# H27-B-3 コア観察カード (H27年8月)

記事	コア観察カード(H27年8月)⇒申請書用柱状図
233	・片状化、挟在物の有無、硬軟、割れ目の発達の状態については、記事No.228でまとめ書きしていることから削除。 ・岩級及びその区間については、“岩級区分”欄で示していることから削除。 ・割れ目の密着状態、褐鉄鉱については、補足的なものであるため削除。 ・175.45~175.71mで断片的に鏡肌も認められるとの記載があるが、周囲の岩盤に劣化が認められないことから削除。
234	・岩級及びその区間については、岩級区分に含めて示していることから削除。 ・割れ目の傾斜については、補足的なものであるため削除。
235	・岩級及びその区間については、“岩級区分”欄で示していることから削除。 ・硬軟、割れ目の発達の状態、緑泥石化については、記事No.228でまとめ書きしていることから削除。 ・割れ目の密着状態・開口状況については、補足的なものであるため削除。
236	・鉱物脈については、補足的なものであるため削除。
237	・一般的な岩相であり、石基及び斑晶の種類、粒径等については、特に目立つ区間のみ記載することとしており、特に目立つ区間ではないため削除。
238	・割れ目沿いの細片化については、記事No.228でまとめ書きしていることから削除。
239	・割れ目の密着状態・開口状況については、補足的なものであるため削除。 ・岩級及びその区間については、“岩級区分”欄で示しているため削除。 ・片状化、挟在物の有無、緑泥石については、記事No.228でまとめ書きしていることから削除。

**H27-B-4**

記事	申請書案⇒ 申請書(H27.11)	申請書(H27.11)⇒ 審査資料(H29.12.22)	審査資料(H29.12.22)⇒ 報告書	報告書⇒ 審査資料(H30.11.30)	審査資料(H30.11.30)⇒ 審査資料(R2.2.7)
72～75	変更なし	<ul style="list-style-type: none"> <li>・性状及び色調については、申請書提出から審査会合(H29.12.22)までの間に行った、断層岩区分を目的とした再観察の結果に基づき記載。肉眼観察で確認した原岩組織の残留の程度、連続性、硬軟に基づき、断層岩(断層ガウジ、断層角礫、カタクレーサイト)を判断。その後、申請書提出から審査会合(H29.12.22)までの間に薄片観察による断層岩区分を行ったが、肉眼観察による判断結果から変更は無い。断層ガウジを未固結粘土状部、断層角礫を未固結礫状部、カタクレーサイトを性状に応じて、固結礫状・砂状・粘土状部と記載。</li> <li>・上記再観察で未固結粘土状部とした箇所を累計幅を記載。</li> </ul>	<ul sty

# H27-B-4

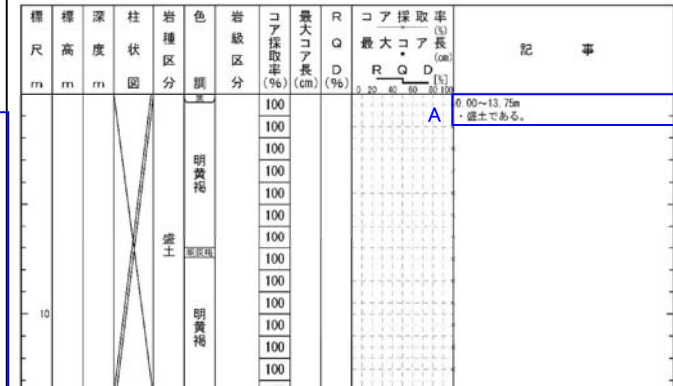
記事内容
<p>φ5~50mmの角礫より成る。岩種は砂質頁岩。</p> <p>φ2~20mm程度の礫(角礫~亜円礫)を含む。 max40mm 基質は褐色味を帯びた粗砂が主体。</p> <p>0.22~1.00m間は比較的礫分に富む</p> <p>総じて緩く、コアは指圧で容易に凹む。</p> <p>礫分が多くなる礫様は花崗岩類、アブライトの他黒石の砂質頁岩やコンクリート片を混じえる φ10~100mmの角礫から亜角礫が多い 3.30~3.58m コンクリート片 3.70~4.00m この間基質は流失済み。</p>

記事	コア観察カード(H27年8月)⇒申請書用柱状図
A.1	・堆積物の記載は、埋土、砂礫等の性状を示すこととし、“地質名”欄に対応した層相名を記載。

# H27-B-4

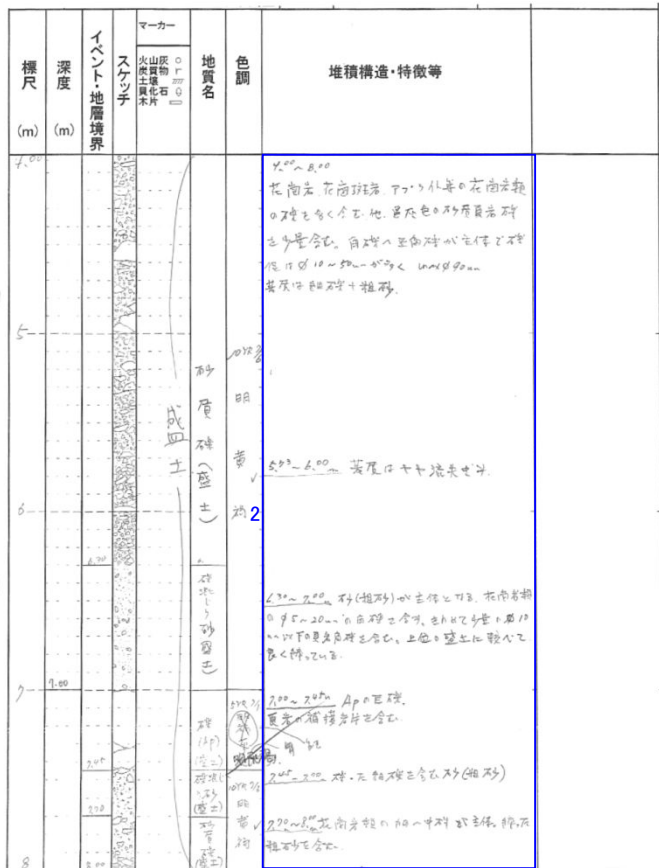
記事内容	
4.00~8.00	花崗岩、花崗斑岩、アプライト等の花崗岩類の礫を多く含む。他、黒灰色の砂質頁岩礫を少量含む。角礫~亜角礫が主体で礫径はφ10~50mmが多くmaxφ90mm 基質は細礫+粗砂
5.73~6.00m	基質はやや流失きみ。
6.30~7.00m	砂(粗砂)が主体となる。花崗岩類のφ5~20mmの角礫を含み、きわめて少量のφ10mm以下の頁岩角礫を含む。上位の盛土に較べて、良く締っている。
7.00~7.45m	Apの巨礫。 頁岩の補獲岩片を含む。
7.45m~7.70m	礫った細礫を含む砂(粗砂)
7.70~8.00m	花崗岩類の細~中礫が主体。締った粗砂を含む。

記事	コア観察カード(H27年8月)⇒申請書用柱状図
A.2	・堆積物の記載は、埋土、砂礫等の性状を示すこととし、“地質名”欄に対応した層相名を記載。

# H27-B-4

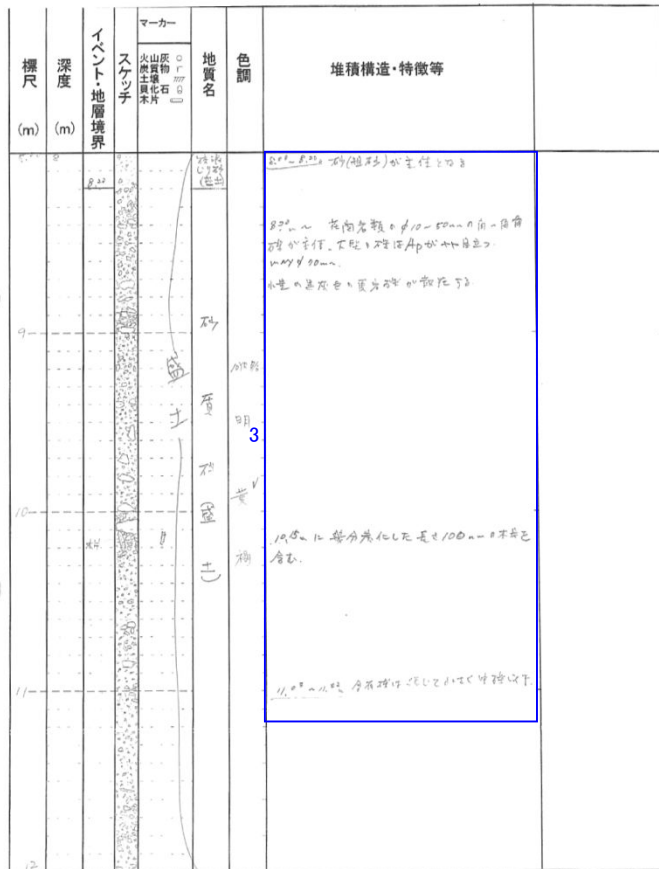
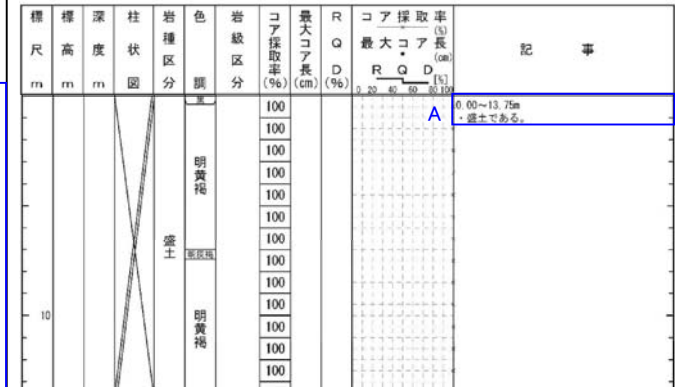
記事内容
8.00~8.20m 砂(粗砂)が主体となる
8.20m~ 花崗岩類のφ10~50mmの角~角角礫が主体。大型の礫はApがやや目立つ。max φ 70mm 少量の黒灰色の頁岩礫が散在する。
10.15mに幾分炭化した長さ100mmの木片を含む。
11.03~11.52m 含有礫は総じて小さく中礫以下。

記事	コア観察カード(H27年8月)⇒申請書用柱状図
A.3	・堆積物の記載は、埋土、砂礫等の性状を示すこととし、“地質名”欄に対応した層相名を記載。

# H27-B-4

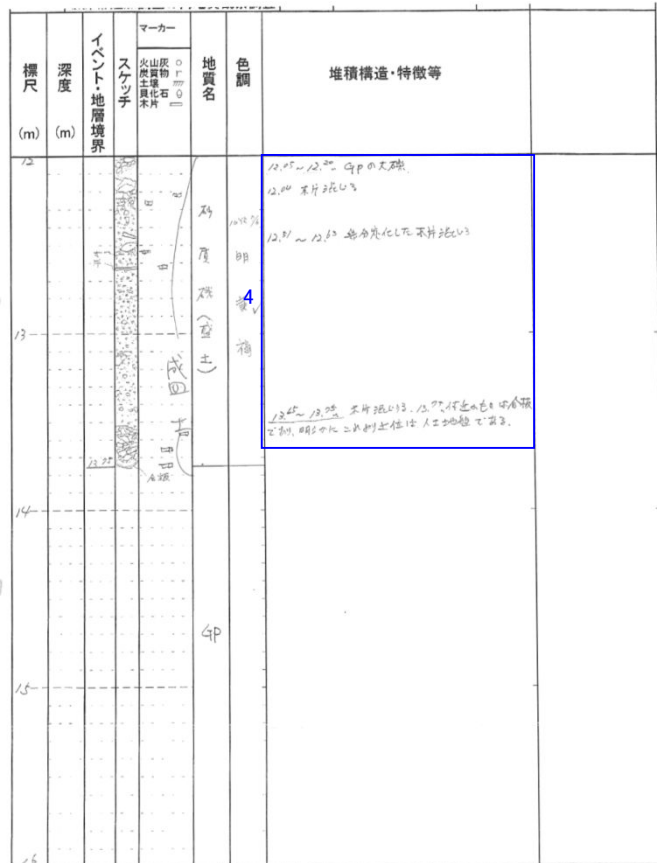
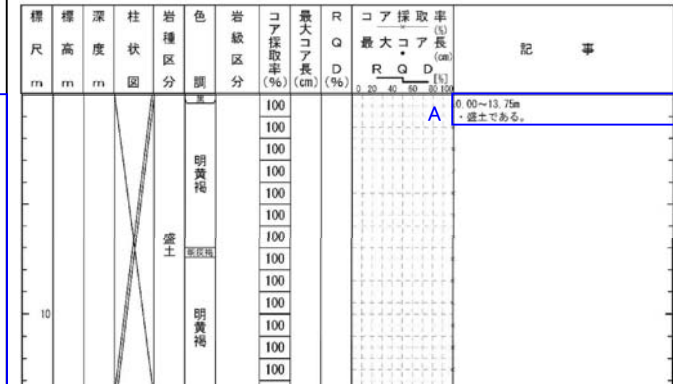
記事内容
<p>12.05～12.20m Gpの大礫。 12.04 木片混じる</p> <p>12.51～12.63 幾分炭化した木片混じる</p> <p>13.65～13.75m 木片混じり。13.75m付近のものは合板であり、明らかにこれより上位は、人工地盤である。</p>

記事	コア観察カード(H27年8月)⇒申請書用柱状図
A,4	・堆積物の記載は、埋土、砂礫等の性状を示すこととし、“地質名”欄に対応した層相名を記載。

# H27-B-4

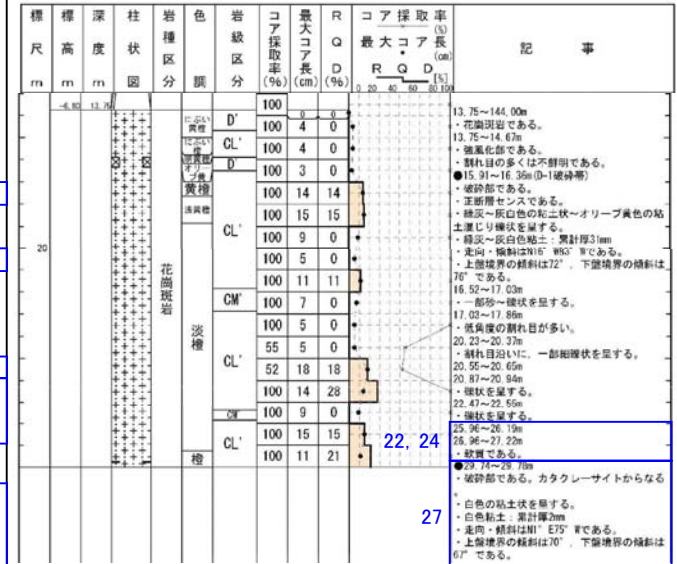
記事内容
22 25.96～26.19 コアは軟質で表面のザラつきが大きい
23 26.40～26.47m 割れ目沿いの劣化が明瞭、コアも周辺より軟質である
24 26.96～27.22m 岩質が軟質で脆弱である
25 27.22m 剪断性の割れ目。変質も加わり上盤側は緑褐色で幅20mm軟質。角度40° N7E.64W
26 27.95～28.00m 剪断性の節理が局所的に集中し脆弱となる
26 28.24m 低角度で幅10mm砂～礫状となる。上下盤はシャープ。
27 29.48～29.91 微細な割れ目が集中し、かつコアは軟質となる。29.59m～微細な割れ目はマンガンに汚染される
27 29.60～29.70m 剪断性の節理が卓越する。
27 29.74～29.78 ごく小規模な破砕帯 上盤70° 白色粘土2mm下盤67° マンガン汚染顕著。上盤側は幅10mmで一部で変質を伴う。

記事	コア観察カード(H27年8月)⇒申請書用柱状図
22	・コア表面の粗さについては、補足的なものであるため削除。
23	・割れ目沿いに劣化が明瞭との記載については、当該区間周囲の割れ目と明瞭な差が認められないことから削除。
24	・変更なし
25	・剪断性の割れ目との記載があるが、周囲の岩盤の劣化に系統性が認められないことから削除。
26	・27.95～28.00mで剪断性の節理が局所的に集中との記載、28.24mで砂～礫状となるとの記載については、周囲の岩盤に劣化が認められないことから削除。 ・29.48～29.91mで割れ目が集中し、軟質となるが、当該区間に含まれる破砕部を除き、原岩組織が残留し、劣化に系統性も認められないことから削除。 ・29.60～29.70mで剪断性の節理が卓越するとの記載については、岩盤の劣化が系統的でないことから削除。 ・マンガンについては、補足的なものであるため削除。
27	・カタクレーサイト主体であると判断したことから、カタクレーサイトからなると記載。 ・ポアホールテレビの解析結果による最新活動面の走向・傾斜を記載。 ・マンガン汚染については、補足的なものであるため削除。 ・変質については、変質を受けた部分の連続性に乏しいことから削除。

# H27-B-4 コア観察カード (H27年8月)

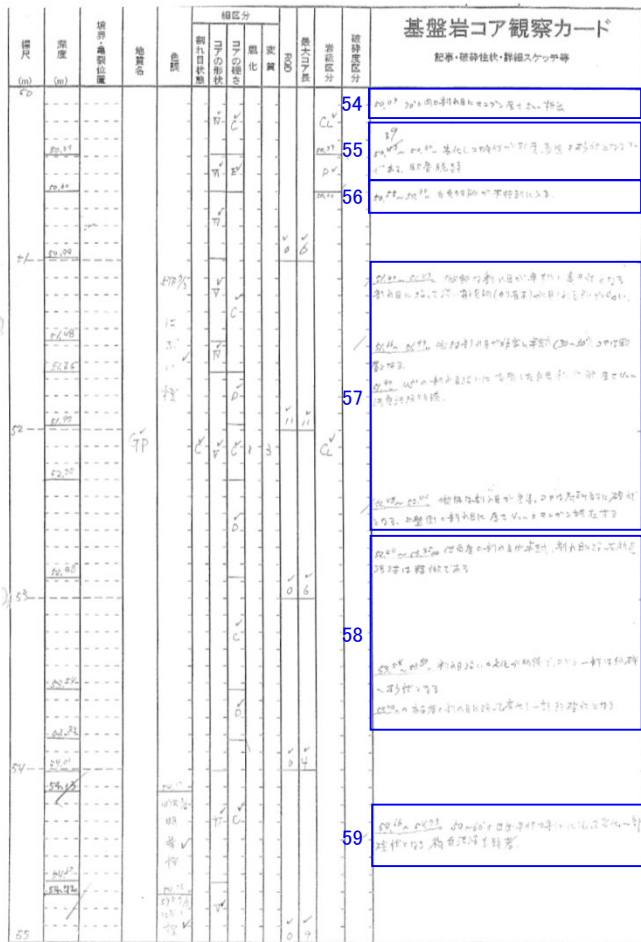
記事内容
45.10m 剪断性の節理 上盤側は一部巾20mmで脆弱となる。絹雲母が散在し光る。
47 45.42~45.62m 微細な割れ目が集中し、コアも軟質で表面がザラつく所が多い 45.73~45.80m 割れ目沿いに劣化し、礫状~砂状となる。
48 46.10~46.35m 60~70°の割れ目が集中する。狭在物の見られる割れ目もあるが、汚染はほとんど見られない。
49 47.11~47.32m 微細な割れ目が網目状となる。割れ目沿いの劣化も見られ軟質、脆弱となる
50 47.36~47.53m 高角度と低角度の割れ目が交叉し格子状となる。割れ目の汚染は見られないが砂状の狭在物が見られる。 47.76~ 微細な割れ目が卓越し、脆弱となる。47.76~47.88m間は、割れ目沿いのマンガン汚染が明瞭。
51 48.38m 破砕帯 上盤52° 下盤45° 幅30mmやや赤味を帯びる
52 49.18m 剪断性の節理63° 上盤側幅20mm劣化し脆弱となる
53 49.43m 白色の鉱物脈風化しやや軟質幅4mm角度47°

記事	コア観察カード(H27年8月)⇒申請書用柱状図
47	・硬軟や割れ目の発達程度については、RQD、最大コア長、岩級区分で示していることから削除。 ・コア表面の粗さについては、補足的なものであるため削除。 ・45.10mで剪断性の節理との記載があるが、変位が認められず、周囲の岩盤に劣化が認められないことから削除。 ・45.73~45.80mで割れ目沿いに礫状~砂状を呈するが、周囲の岩盤に劣化が認められないことから削除。
48	・挟在物の有無については、補足的なものであるため削除。
49	・硬軟や脆弱化の程度については、RQD、最大コア長、岩級区分で示していることから削除。
50	・割れ目の発達程度については、RQD、最大コア長、岩級区分で示していることから削除。 ・47.36~47.53mの一部割れ目に砂状の挟在物を伴うが、周囲の岩盤に劣化が認められないことから削除。 ・マンガンについては、補足的なものであるため削除。
51	・カタクレーサイト主体であると判断したことから、カタクレーサイトからなると記載。 ・“破砕度区分”欄に基づき、48.30~48.33m、粘土状と記載。 ・色調については、“色調”欄に基づき、にぶい褐色と記載。 ・ポアホールテレビの解析結果による最新活動面の走向・傾斜を記載。
52	・剪断性の節理との記載があり、割れ目沿いに脆弱化するが、劣化部の連続性に乏しく、周囲の岩盤と明瞭な差が認められないことから削除。
53	・鉱物脈については、補足的なものであるため削除。

# H27-B-4

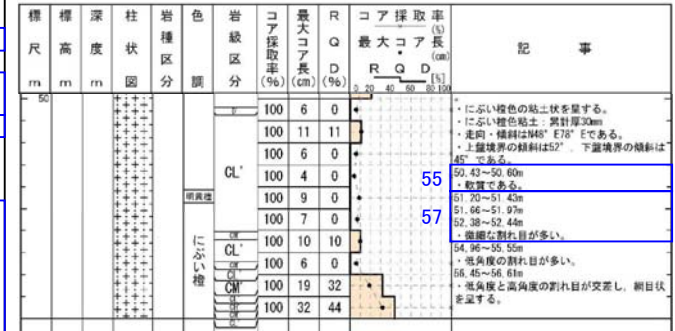
記事内容
54 50.09 70° の開口割れ目にマンガン厚さ5mm析出
55 50.39~50.60m 劣化しコア全体が軟質、表面は砂状となる所がある。軟質脆弱
56 50.58~50.92m 白色細脈が不規則に入る。
57 51.20~51.43m 微細な割れ目が卓越し亀甲状となる。割れ目に沿って淡い桃色脈(カリ長石)が見られる所が多い。 51.66~51.97m 微細割れ目が非常に卓越(30~50°)。コアは軟質となる。 51.90m 45° の割れ目沿いに変質した白色鉍物脈厚さ4mm汚色汚染明瞭
58 52.48~52.44m 微細な割れ目が密集。コアは局所的に礫状となる。上盤側の割れ目に厚さ4mmのマンガン狭在する 52.44~53.35m 低角度の割れ目が卓越、割れ目に沿った褐色汚染は軽微である 53.54~53.59m 割れ目沿いの劣化が明瞭で、コアの一部は細礫~砂状となる。 53.74mの高角度の割れ目に沿って劣化し、一部細礫状となる
59 54.66~54.73m 50~60° のほぼ平行な割れに沿って劣化。一部礫状となる。褐色汚染も顕著。

記事	コア観察カード(H27年8月)⇒申請書用柱状図
54	・マンガンについては、補足的なものであるため削除。
55	・表面は砂状との記載については、掘削時の機械割れと判断し削除。 ・50.39mとの記載があるが、劣化が顕著な区間として、50.43~50.60mと記載。
56	・鉍物脈については、補足的なものであるため削除。
57	・鉍物脈、マンガンについては、補足的なものであるため削除。 ・硬軟については、区間毎にばらつきがあることから削除。
58	・割れ目の発達程度については、RQD、最大コア長、岩級区分で示していることから削除。 ・割れ目沿いの変色については、補足的なものであるため削除。 ・53.55~53.59mで細礫~砂状を呈するが、掘削時の機械割れと判断し削除。 ・53.74mの割れ目沿いで細礫状を呈するが、連続性に乏しいことから削除。
59	・一部が礫状化しているが、挟在物の連続性に乏しく、周囲の岩盤に劣化が認められないことから削除。 ・変色については、補足的なものであるため削除。

# H27-B-4

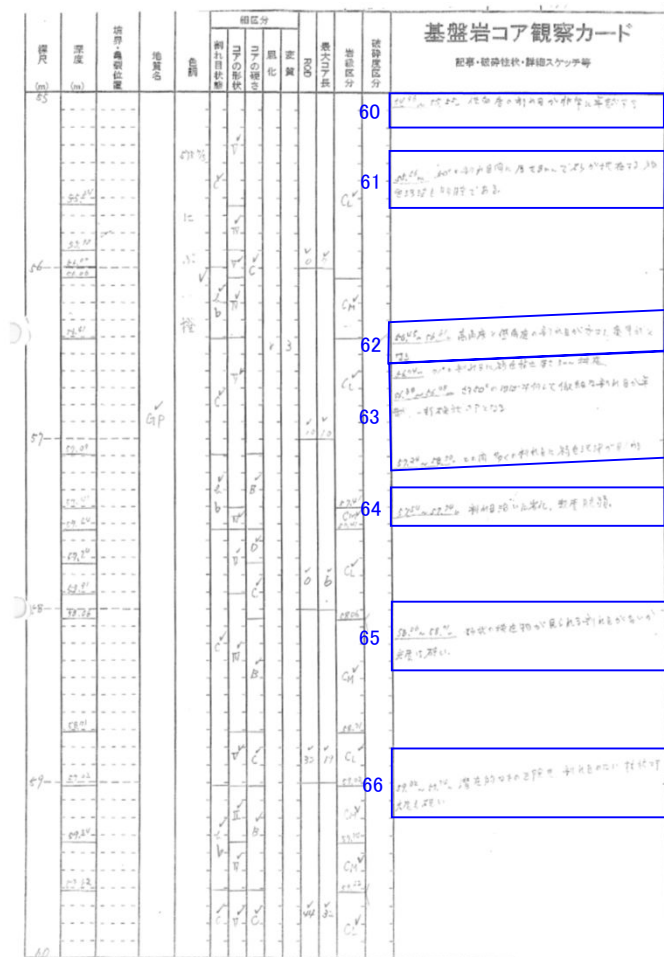
記事内容
60 54.96~55.55m 低角度の割れ目が非常に卓越する
61 55.56m 50°の割れ目間に厚さ8mmで砂が狭在する。褐色汚染も明瞭である。
62 56.45~56.61m 高角度と低角度の割れ目が交叉し亀甲状となる。 56.74m 71°の割れ目に褐色粘土厚さ3mm狭在 56.88~56.98m 約50°のほぼ平行した微細な割れ目が卓越、一部礫状コアとなる。
63 57.24~58.50m この間多くの割れ目に褐色汚染が見られる
64 57.54~57.74m 割れ目沿いに劣化。軟質脆弱。
65 58.06~58.71m 砂状の挟在物が見られる割れ目が多いが岩質は硬い。
66 59.02~59.34m 潜在的なものを除き、割れ目のない柱状コア岩質も硬い

記事	コア観察カード(H27年8月)⇒申請書用柱状図
60	・変更なし
61	・割れ目に砂を挟在するが、周囲の岩盤に劣化が認められないことから削除。
62	・表現の見直し(亀甲状→網目状)
63	・56.74mで粘土を挟在するが、連続性に乏しく、周囲の岩盤に劣化が認められないことから削除。 ・56.88~56.98mで一部礫状を呈するが、掘削時の機械割れと判断し削除。 ・割れ目沿いの変色については、補足的なものであるため削除。
64	・割れ目沿いに軟質化するが、挟在物の連続性に乏しく、周囲の岩盤に劣化が認められないことから削除。
65	・一部割れ目に砂状の挟在物を伴うが、周囲の岩盤に劣化が認められないことから削除。 ・硬軟については、岩級区分に含めて示していることから削除。
66	・硬軟や割れ目の発達程度については、RQD、最大コア長、岩級区分で示していることから削除。

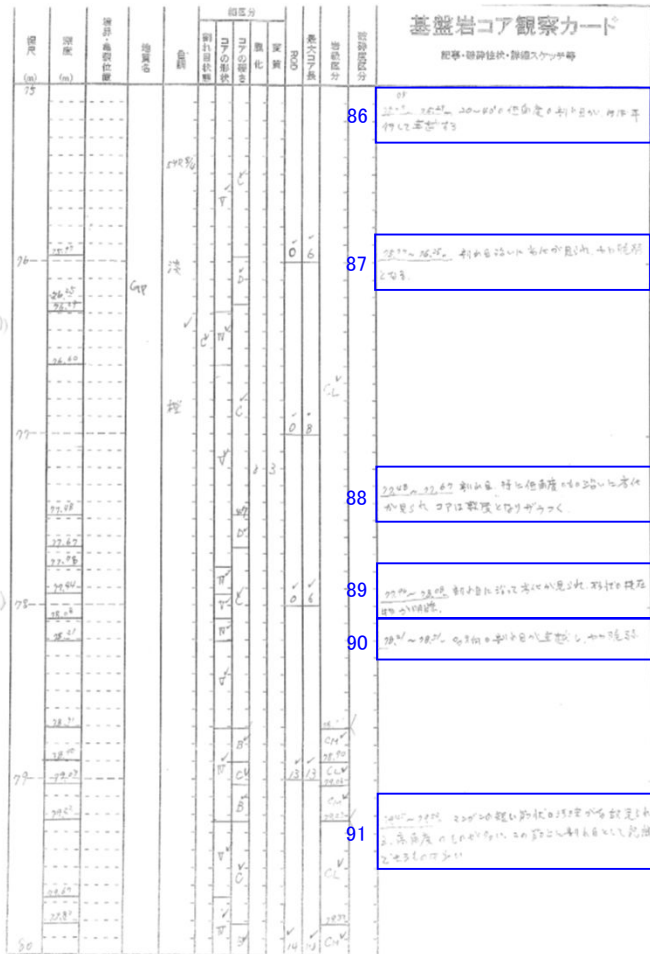
記事内容
81 70.06m付近 60° 幅20mmで局所的に弱く破碎され脆弱となる。
82 71.22m 60°、71.25m 54° 剪断性の割れ目(節理)。この間、幅20~30mm脆弱となる。 71.25~72.73m この間やや軟質でコア表面はザラつく。
83 72.33m 32° の割れ目間に、一見腐植土のようなマンガンに汚染された細粒物と破砕物と思われる暗緑灰色の固い砂状のものを挟む。厚さ8~15mm。
84 73.56m 65° の割れ目に暗褐色に汚染されたシルト質の砂を4~10mm挟む
85 74.16~74.34m 30~50° の割れ目が密集する。脆弱

記事	コア観察カード(H27年8月)⇒申請書用柱状図
81	・弱く破碎され脆弱との記載については、せん断構造や変形構造が不明瞭で、連続性に乏しく、周囲の岩盤に劣化が認められないことから削除。
82	・剪断性の割れ目との記載があり、割れ目間で脆弱化しているが、周囲の岩盤と明瞭な差が認められないことから削除。
83	・硬軟については、岩級区分に含めて示しているため削除。 ・コア表面の粗さについては、補足的なものであるため削除。 ・72.33mで破砕物と思われるとの記載があるが、割れ目に挟在する砂状部は硬質で、周囲の岩盤に劣化が認められないことから削除。
84	・シルト質砂を挟在するが、周囲の岩盤に劣化が認められないことから削除。
85	・脆弱化の程度については、RQD、最大コア長、岩級区分で示しているため削除。 ・割れ目が特に密集する区間として、74.19~74.34mと記載。

# H27-D5-1

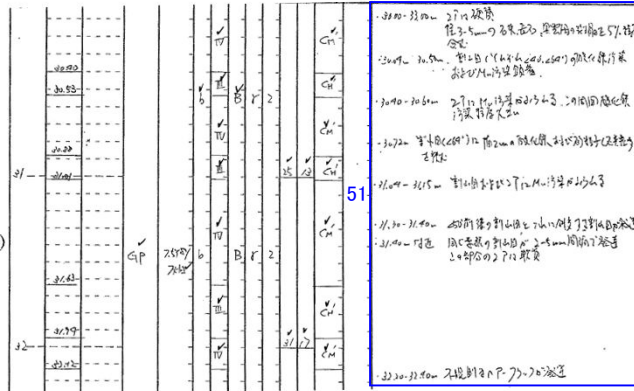
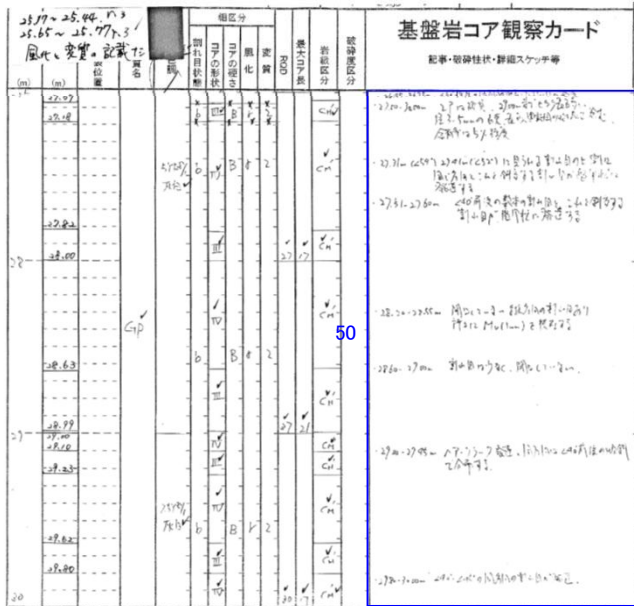
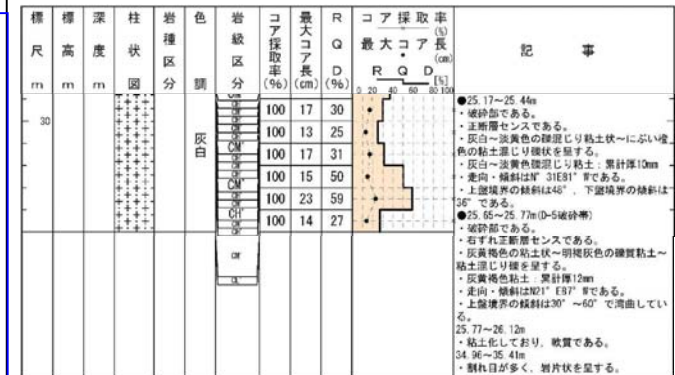
記事内容
<p>26.45-26.75m <math>\angle 60^\circ</math> 程度の同方向の密着した割れ目が発達 27.10-30.00m コアは硬質。29.00mまでピンク長石多い。 径3~5mmの石英、長石、黒雲母の斑晶を含む。 含有率は5%程度。 27.31mm(<math>\angle 54^\circ</math>) 27.41mm(<math>\angle 52^\circ</math>)に見られる割れ目の上側に同じ方向とこれと斜交する割れ目が亀甲に発達する。 27.51-27.60m <math>\angle 40^\circ</math> 前後の数本の割れ目と、これと斜交する割れ目が亀甲状に発達する。</p> <p>28.20-28.55m 開口していない縦方向の割れ目あり 所々にMn(1mm)を挟在する</p> <p>28.60-29.00m 割れ目は少なく、開口していない。</p> <p>29.00-29.45m ヘアークラック発達、同方向は<math>\angle 40^\circ</math> 前後の傾斜で分布する。</p> <p>29.80-30.00m <math>\angle 40^\circ</math>、<math>\angle 45^\circ</math> の同方向の割れ目が発達。</p>
<p>30.00-33.00m コアは硬質 径3-5mmの石英、長石、黒雲母の斑晶を5%程度含む。 30.04m 30.50m 割れ目(それぞれ<math>\angle 40^\circ</math>、<math>\angle 60^\circ</math>)の酸化鉄汚染およびMn汚染顕著。</p> <p>30.40-30.60m コアにMn汚染がみられる。この周囲酸化鉄汚染程度大きい。</p> <p>30.72m 割れ目(<math>\angle 64^\circ</math>)に幅2mmの酸化鉄および砂粒子(石英粒多い)を挟む。</p> <p>31.04-31.15m 割れ目およびコアにMn汚染がみられる。</p> <p>31.30-31.40m <math>\angle 50^\circ</math> 前後の割れ目とこれに斜交する割れ目が発達 31.40m付近 同じ系統の割れ目が2~5mm間隔で発達 この部分のコアは軟質</p> <p>32.20-32.40m 不規則なヘアークラックが発達</p>

記事	コア観察カード(H27年8月)⇒申請書用柱状図
50, 51	<ul style="list-style-type: none"> <li>・硬軟や割れ目の発達の程度については、RQD, 最大コア長, 岩級区分で示していることから削除。</li> <li>・一般的な岩相であり、石基及び斑晶の種類、粒径等については、特に目立つ区間のみ記載することとしており、特に目立つ区間ではないため削除。</li> <li>・マンガン、割れ目の開口状況、酸化鉄汚染については、補足的なものであるため削除。</li> <li>・一部の割れ目に砂を挟在するが、周囲の岩盤に劣化が認められないことから削除。</li> </ul>

# H27-D5-1

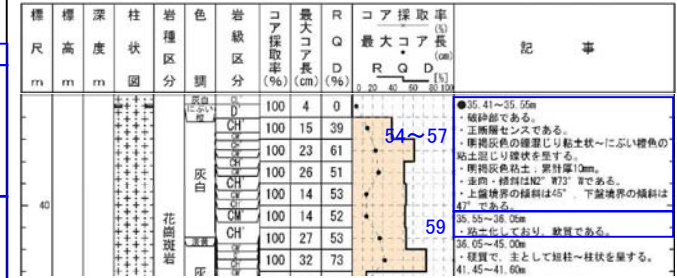
記事内容	
35.41~35.55	3, 4 風化, 変質の記載ナシ
54	●35.41-35.55m: 破碎帯 主せん断面35.48m 35.41-35.48m; Hj 上端45° 下端32° とも直線間に連続、粘土混じり岩片状を呈する。岩片は径5mmのものが主体。下盤側は主せん断面に対し60°~90°で斜交~直交する
55	細かい割れ目が上盤側は30~40°の白色細脈が多い。厚さ60~70mm 色調はにぶい橙(7.5YR7/3)。
56	35.48-35.49m; Hc-2 上端32°で直線の下端32°でやや波打って連続。径2~5mmの石英および径2~5mmのGp岩片を約10%含む軟質粘土。厚さ7~0mm色調は明褐灰(7.5YR7/1)。
57	35.49-35.55m; Hj 上端32° 下端47° とも波打って連続。粘土混じり岩片状を呈する。主せん断面に対し40°と45°の細かい割れ目が多く岩片は5~10mmで岩片間は粘土化厚さ30~50mm。色調はにぶい橙(7.5YR7/3)
58	36.00-39.00m 径3~10mmの石英、長石の斑晶を7~10%含む
59	36.00-36.05m コアは軟質で指圧でくずせる。 36.03-36.04m 5Y6/4オリーブ黄の砂混じり粘土(1~5mm)を挟む

記事	コア観察カード(H27年8月)⇒申請書用柱状図
54~57	<ul style="list-style-type: none"> <li>薄片観察の結果で得られた最新活動面の変位センスを記載。</li> <li>径2~5mmの石英および径2~5mmのGp岩片を約10%含むとの記載に基づき、礫混じり粘土状と記載。</li> <li>表現の見直し(粘土混じり岩片状→粘土混じり礫状)</li> <li>粘土の累計幅については、最大値を記載。</li> <li>ポアホールテレビの解析結果による最新活動面の走向・傾斜を記載。</li> <li>破碎部の見かけの傾斜については、補足的なものであるため、端部で取得したものを除き削除。</li> <li>主せん断面との記載については、コア観察による最新活動面を示したものであり、申請書では記載しないこととしているため削除。</li> <li>粒径、粒子の種類、含有率については、補足的なものであるため削除。</li> <li>破碎度区分Hc-1及びHc-2からなる区間の累計幅を記載することとしているため、Hj区間の幅については削除。</li> <li>境界の直線性、硬軟については、申請書では記載しないこととしているため削除。</li> </ul>
58	一般的な岩相であり、石基及び斑晶の種類、粒径等については、特に目立つ区間のみ記載することとしており、特に目立つ区間ではないため削除。
59	<ul style="list-style-type: none"> <li>“コアの硬さ”欄に基づき、35.55~36.05m、粘土化しており、軟質であると記載。</li> <li>粘土の幅については、ばらつきがあるため削除。</li> </ul>

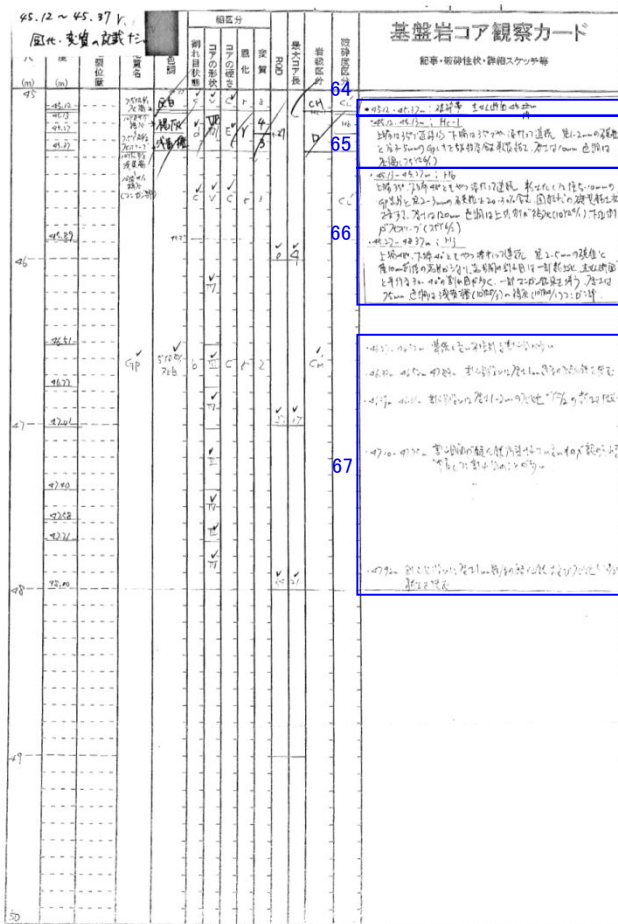
記事内容	
45.12~45.37 r	風化・変質の記載ナシ
64	●45.12-45.37m 破碎帯 主せん断面45.14m 45.12-45.13m: Hc-1 上端は35°で直線の下端は35°でやや波打って連続 径1~2mmの石英粒と径3~5mmのGpレキを5%程度含む軟質粘土。厚さは10mm色調は灰褐(7.5YR6/1)
65	45.13-45.27m: Hb 上端35° 下端48°ともやや波打って連続 粘土化した径5~10mmのGp岩片と径2~3mmの石英粒を20~30%含む固結状の礫質粘土状を呈する。厚さは120mm色調は上端側が褐灰(10YR4/1), 下端側が灰オリブ(7.5Y6/2)
66	45.27-48.37m: Hj 上端48° 下端40°ともやや波打って連続 径2~5mmの石英粒と径10mm前後の岩片からなり、岩片間の割れ目は一部粘土化。主せん断面と平行な30~40°の割れ目が多く一部でマンガン鉱染を伴う。厚さは75mm色調は浅黄橙(10YR8/3)~褐灰(10YR4/1) マンガン部
67	46.27-46.52m 連続しない不規則な割れ目が多い。 46.32m 46.52m 47.83m 割れ目沿いに厚さ1mm程度の酸化鉄を挟む。 46.39m 46.61m 割れ目沿いに厚さ1~2mmの灰白色5Y5/2の粘土を挟む。 47.10-47.75m 割れ目面が酸化鉄汚染されているものが認められる。 ゆ着した割れ目のことが多い。 47.92m 割れ目沿いに厚さ1mm程度の酸化鉄および灰白色5Y8/2の粘土を挟む。

記事	コア観察カード(H27年8月)⇒申請書用柱状図
64~66	<ul style="list-style-type: none"> <li>薄片観察の結果で得られた最新活動面の変位センスを記載。</li> <li>表現の見直し(岩片間の割れ目は一部粘土化→粘土混じり礫状)</li> <li>ポアホールテレビの解析結果による最新活動面の走向・傾斜を記載。</li> <li>破碎部の見かけの傾斜については、補足的なものであるため、端部で取得したものを除き削除。</li> <li>主せん断面との記載については、コア観察による最新活動面を示したものであり、申請書では記載しないこととしているため削除。</li> <li>粒径、粒子の種類、含有率、マンガンについては、補足的なものであるため削除。</li> <li>破碎度区分Hc-1及びHc-2からなる区間の累計幅を記載することとしているため、HbやHj区間の幅については削除。</li> <li>境界の直線性、硬軟については、申請書では記載しないこととしているため削除。</li> </ul>
67	<ul style="list-style-type: none"> <li>割れ目の発達程度については、RQD、最大コア長、岩級区分で示しているため削除。</li> <li>割れ目沿いの酸化鉄、割れ目の密着状態については、補足的なものであるため削除。</li> <li>一部の割れ目に粘土を挟むが、いずれも直線性に乏しいことから削除。</li> </ul>
